TRANS/WP.29/GRE/2002/11
25 janvier 2002

PROPOSITION DE PROJET D'AMENDEMENTS AU RÈGLEMENT N° 98

(Projecteurs équipés de sources lumineuses à décharge)

Communication de l'expert du Groupe de travail «Bruxelles 1952» (GTB)

Figure C
Faisceau-route primaire

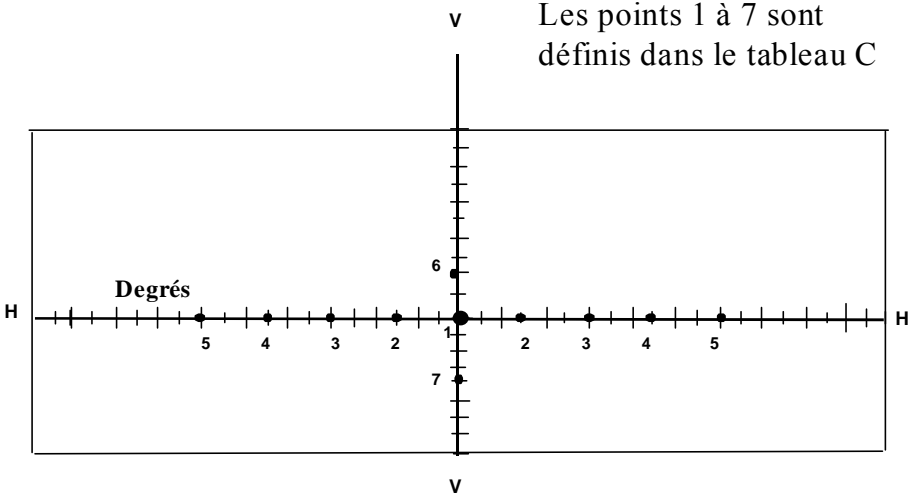
Annexe 3, ajouter à la fin les tableaux C et D et des figures C et D, ainsi conçus¹:

¹ Note du secrétariat: La figure C (intitulée «Points de mesurage des valeurs d'éclairage») existe déjà dans le texte en vigueur du Règlement. Doit-elle être remplacée par la nouvelle figure C ou doit-elle (et le tableau C?) changer de nom?

«Tableau C – Projecteur émettant un faisceau-route primaire

Se reporter à la figure C pour la position exacte des points d'essai

Numéro du point d'essai	Position du point d'essai	Éclairage exigé (en lux)	
		Min.	Max
1	H-V (1)	(1)	-
2	H-3R & 3L	40,0	-
3	H-6R & 6L	10,0	-
4	H-9R & 9L	3,84	-
5	H-12R & 12L	1,28	-
6	2U-V	1,92	-
7	4D-V	-	(2)
	INTENSITÉ LUMINEUSE MINIMALE DU MAXIMUM	70,0	-
	INTENSITÉ LUMINEUSE MAXIMALE	-	180,0

(1) L'intensité au point H-V doit être au moins égale à 80 % de l'intensité maximale dans le diagramme directionnel de rayonnement du faisceau.

(2) L'intensité au point 4D-V doit être au plus égale à 30 % de l'intensité maximale dans le diagramme directionnel de rayonnement du faisceau.
